Relazione tecnica

Note sulla V.I.A “ex post” presentata dalla RWM Italia spa per il Progetto “Nuovo Campo Prove R140 e Nuovi Reparti R200 e R210” in loc. San Marco in agro di Iglesias (SU)

Fig 1, dal sito SardegnaMappe (sardegnageoportale.it), mappa PAI sugli elementi lineari

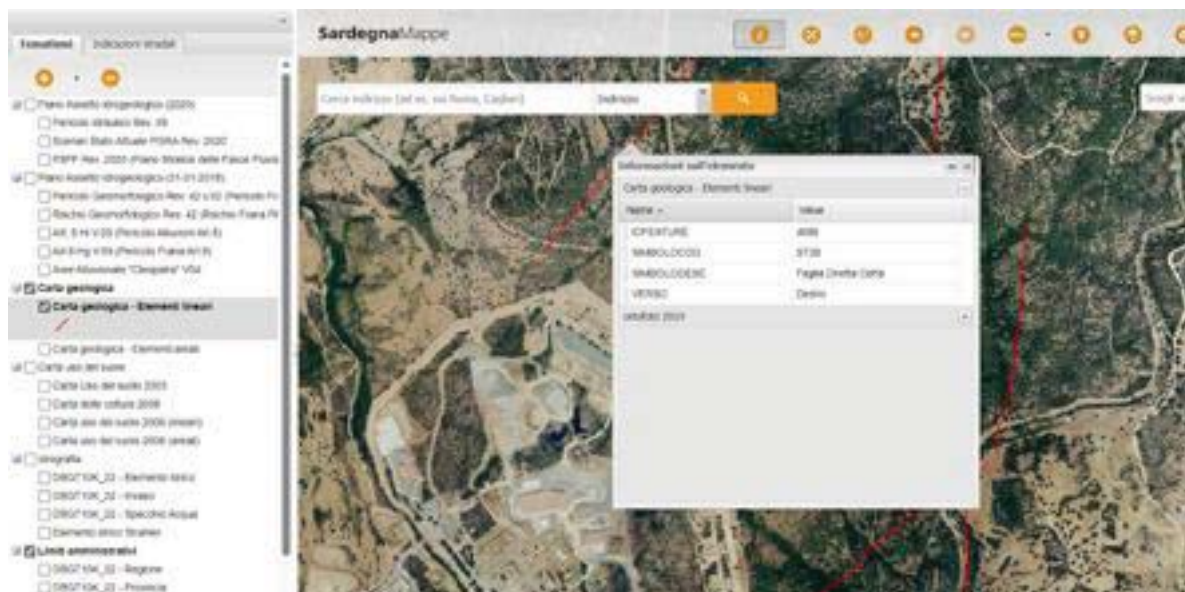
- 1) **Vincolo idrogeologico.** Nello Studio di impatto ambientale si scrive che il vincolo idrogeologico non viene coinvolto in quanto l'area dell'intervento *lambisce* le zone vincolate, mentre sulle mappe consultabili sul Geoportale della Regione Sardegna si legge che il campo R140 è totalmente all'interno della zona vincolata ai sensi dell'art. 1 del R.D.L. 3267/1923 così come aggiornato nel 2021 e nel 2022 e il limite del vincolo confina con il resto della fabbrica nei lati a nord, nord-est ed est. L'importanza di tale vincolo è confermata dalla presenza di una zona indicata come soggetta a pericolo e rischio frana nella zona della ex miniera di Marrucciu, a monte della fabbrica e disposta sul versante ovest del bacino del Rio Figu, così come indicato anche nelle carte presentate sullo S.I.A., e da una linea di faglia diretta certa che, da nord ovest, termina direttamente sull'area del campo 140.

Come scritto anche sullo S.I.A. a pagina 31 a proposito della composizione della litografia superficiale, questa è scistosa con frattura prevalente a franapoggio, cioè non in grado di frenare ma bensì di favorire eventuali movimenti franosi: nel sopralluogo compiuto il 25 aprile

Fig.2, dal sito SardegnaMappe (sardegnageoportale.it), mappa Aree tutelate, in evidenza i limiti del vincolo idrogeologico e, a monte della fabbrica, la zona di Pericolo frana relativa alla ex miniera di Marrucciu

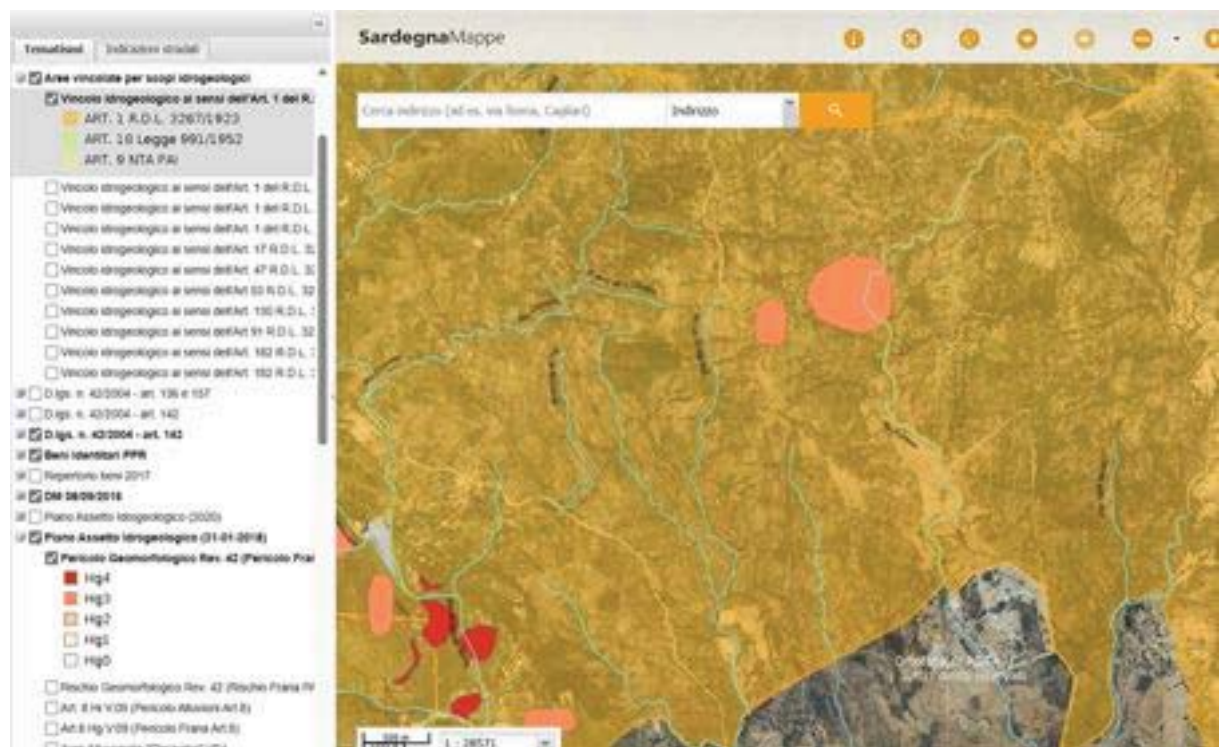
di quest'anno dalla sottoscritta, dal dott. S. Carboni e dal dott. M. Coraddu, sul versante a nord-nord est della fabbrica si è rilevata la presenza costante di depositi franosi a conoide composti da frammenti di roccia di piccole dimensioni, materiale sciolto che in caso di forti piogge e eventi meteorici eccezionali non può che precipitare a valle per poi finire nell'alveo del Rio Figu che attraversa la fabbrica. Simili condizioni rendono pericoloso un reparto nel quale l'attività prevista è quella di far brillare materiale esplosivo.
